Informe Consolidado de Solicitud de Aclaraciones, Rectificaciones y/o Ampliaciones Complementario al Estudio de Impacto Ambiental del Proyecto “Parque Fotovoltaico Sol de Algarrobal”

Nombre del Titular : AustriaEnergy Chile Nueve SpA.
Nombre del Representante Legal : Pablo Schoennenbeck Grohnert.
Dirección : Magdalena 140 of. 1301, Las Condes.

El presente Informe Consolidado de Solicitud de Aclaraciones, Rectificaciones o Ampliaciones al Estudio de Impacto Ambiental del proyecto “Parque Fotovoltaico Sol de Algarrobal”, contiene las observaciones generadas en virtud de la revisión de la Adenda.

Figura N°2: Detalle de georreferenciación de individuos de *B. brevifolium* en sector de la quebrada excluida.

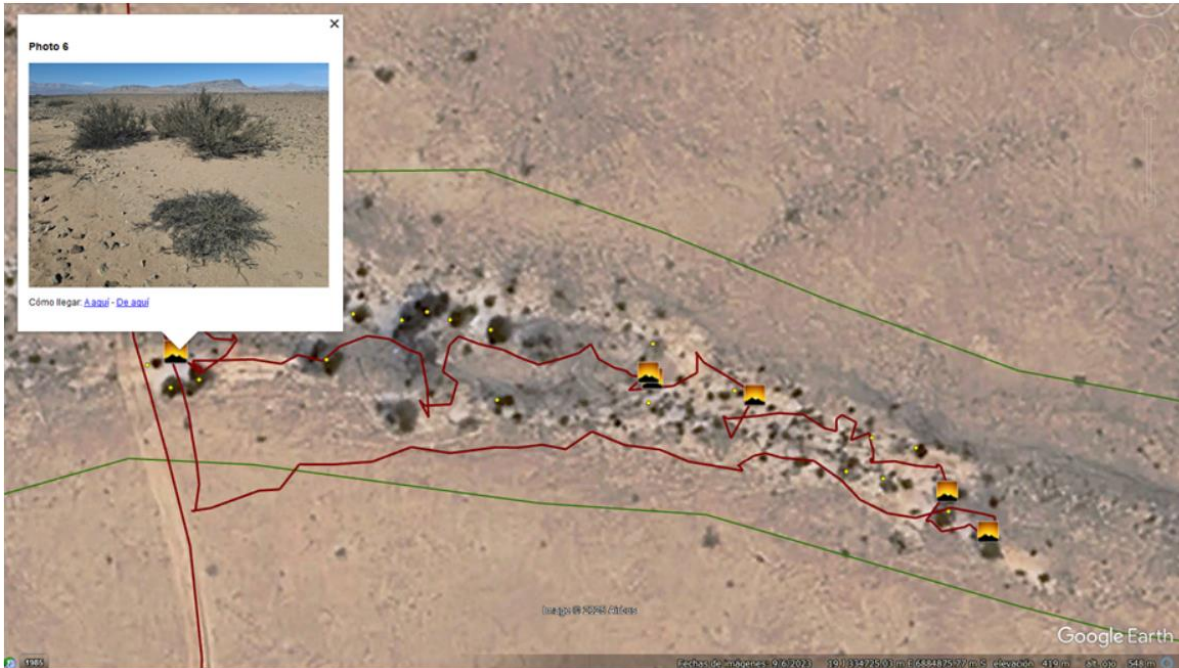
En el sector de la quebrada excluida se observó similar situación (coordenada UTM WGS 84 huso 19 sur: 334724 E; 6884874 N), en donde se georreferencian 3 *B. brevifolium*, no obstante, uno corresponde a *K. cistoidea*, de acuerdo a lo expuesto en la fotografía georreferenciada del track de CONAF en la figura N°2 (línea roja):

Figura N°3: Detalle de individuos no georreferenciados de *B. brevifolium* (coordenada UTM WGS 84 huso 19 sur: 334784 E; 6884641 N). El layout del área de paneles se sobrepone con estos.

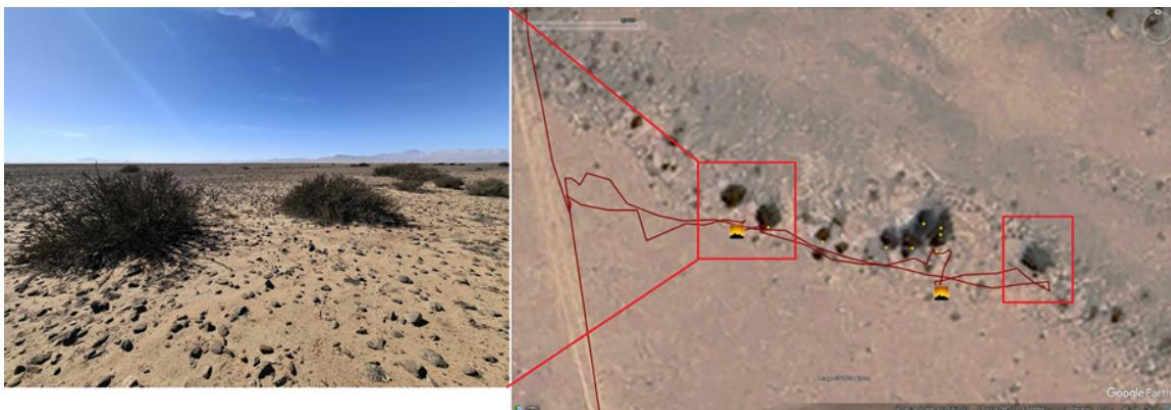
Por otro lado, también se evidenció en otros sectores que no se georreferenció la totalidad de individuos presentes, situación que se grafica en la figura N°3 en los individuos encerrados en el polígono rojo:

Figura N°4: Contraste de individuos georreferenciados de *B. brevifolium* y ausencia de estos, de acuerdo a fotografía tomada en visita a terreno.

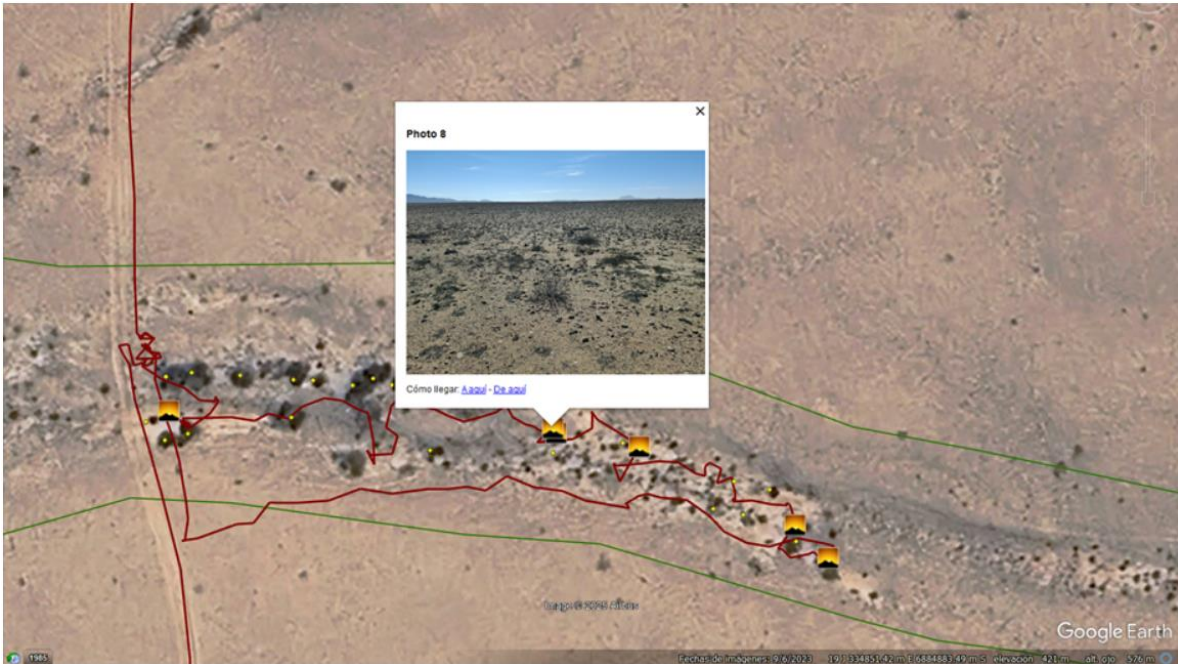
Finalmente, de la información suministrada en el archivo digital, se observa que su información no se encuentra debidamente georreferenciada, ya que en muchos sitios los puntos se encuentran distanciados varios metros de los individuos (Figura N°5), o incluso no marcan ninguno, tal como se grafica en la figura N°4 (coordenada UTM WGS 84 huso 19 sur: 334783 E; 6884873 N):

Figura N°5: Puntos de georreferencia de *B. brevifolium* que no coinciden con la imagen satelital de doseles posibles de la especie, varios de estos se superponen con el layout de intervención del proyecto.

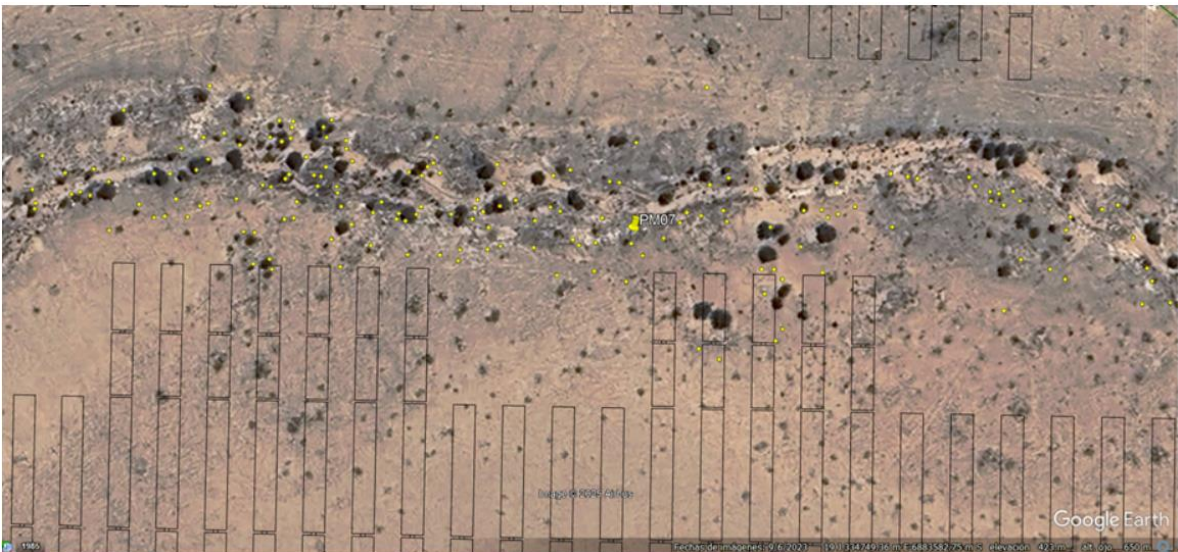
De acuerdo a la información expuesta anteriormente, se infiere que el Proponente sobreestimó la cantidad de individuos en algunos sectores, lo subestimó en otros y en algunos no es posible corroborar una cantidad exacta dado el error en la georreferenciación del marcaje.
